**RESOLUCIÓN N° 458-2022-MINEM/CM**

EXPEDIENTE : Resolución Directoral N° 021-2022-MEM-DGAAM

MATERIA : Recurso de Revisión

ADMINISTRADO : Sierra Antapite S.A.C.

Figura 1: Evolución de Reservas: Extracción, Recategorización y Ganancia

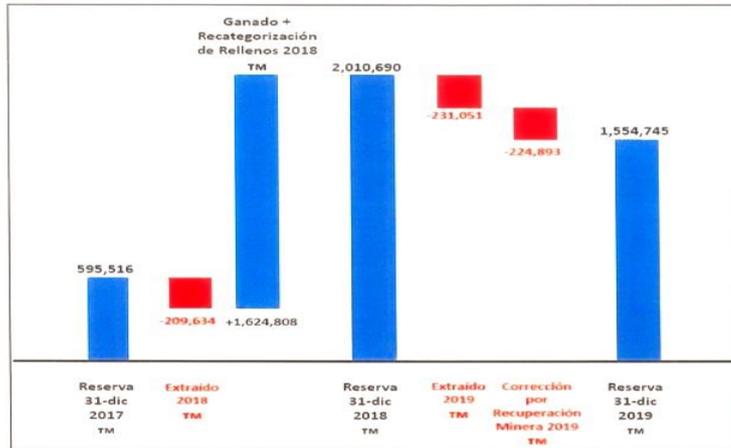
27. De lo manifestado por la recurrente en el considerando anterior, y a la evolución de reservas graficadas en la Fig. 1, se evidencia el agotamiento de las reservas probadas-probables consideradas en el EIA, en base a las cuales se estableció la vida útil de la mina, así como su cronograma de Plan de Cierre de Mina. Asimismo, se evidencia que las reservas declaradas por la recurrente en su Declaración Anual Consolidada están compuestas por recursos y material de relleno de tajos, efectuados por el anterior propietario de la mina, material que, si bien es cierto puede tener en la actualidad un valor económico, también lo es que, no constituye reservas; no siendo, por lo tanto, sustento para una modificación del Plan de Cierre de Mina.
